MUZEUM SIŁ POWIETRZNYCH w DĘBLINIE

Dotyczy: Ogłoszenia do postępowania o udzielenie zamówienia publicznego na wykonanie ekspozycji wewnętrznych w Muzeum Sił Powietrznych w Dęblinie i Muzeum Obrony Przeciwlotniczej w Koszalinie - numer Zp/pn/2/2016

ODPOWIEDZI NA PYTANIA ORAZ ZAWIADOMIENIE O ZMIANIE TREŚCI SPECYFIKACJI ISTOTNYCH WARUNKÓW ZAMÓWIENIA

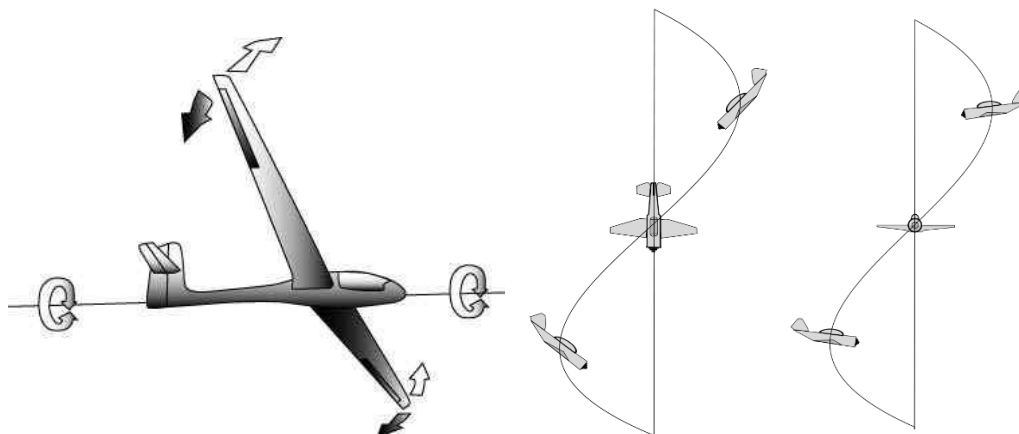
„Prosimy o uszczegółowienie co Zamawiający rozumie przez sformułowanie 'filary ozdobione zostaną symbolami figur wyższego pilotażu'”

Zamawiający przez sformułowanie 'filary ozdobione zostaną symbolami figur wyższego pilotażu' rozumie zaprojektowanie i wykonanie grafiki w formie fresku przedstawiających podstawowe symbole i opisy figur akrobacji lotniczej zatwierdzone w oficjalnym katalogu FAI dostępnym pod adresem: <http://www.amicom.internetdsl.pl/acro/pliki/gcatalog.pdf>, na przykład:

pętla

beczka sterowana

beczka sterowana
akcentowana

beczka superwolna
(czas obrotu > 10s na
obrót)

beczka szybka

beczka szybka
odwrócona

korkociąg

korkociąg odwrócony

przewrót
(ranwers)

ślizg na ogon przez
"łeb"

ślizg na ogon przez
"plecy"
